改善箇所説明図

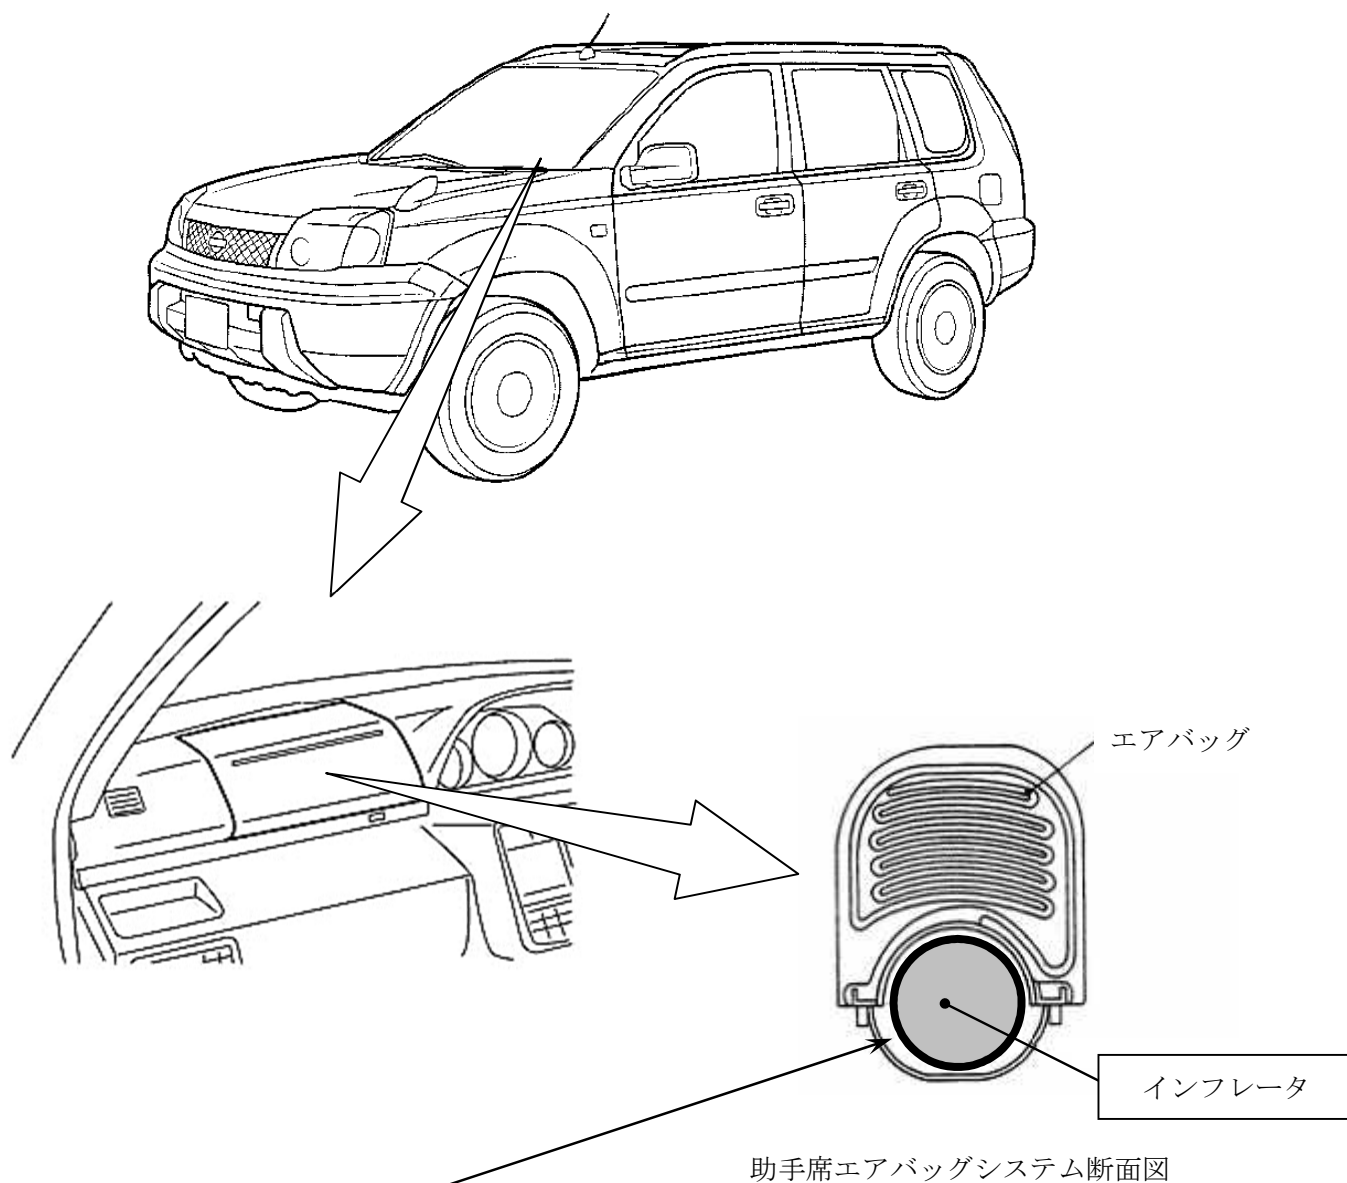
基準不適合発生箇所

助手席用エアバッグのインフレーター（膨張装置）において、市場回収品を調査した結果、インフレーター容器に気密不良のものがあつたことを確認した。そのため、長期間使用する過程で大気中の水分がインフレーター内部に浸入してガス発生剤が吸湿し、エアバッグ展開時に正常に展開しないおそれがある。

改善の内容

全車両、予防的措置として、当該インフレーター容器の気密点検を行ない、気密不良のものはインフレーターを新品と交換、または、助手席エアバッグの機能を停止するとともに、助手席サンバイザ部に当該エアバッグが作動しない旨の警告を表示する。

また、交換用部品が準備できた段階で、年式の古いものから順次新品と交換する。なお、交換部品については全数回収して原因調査を実施する。

識別：銀色のシールをモデルナンバープレート の右横に貼り付ける。
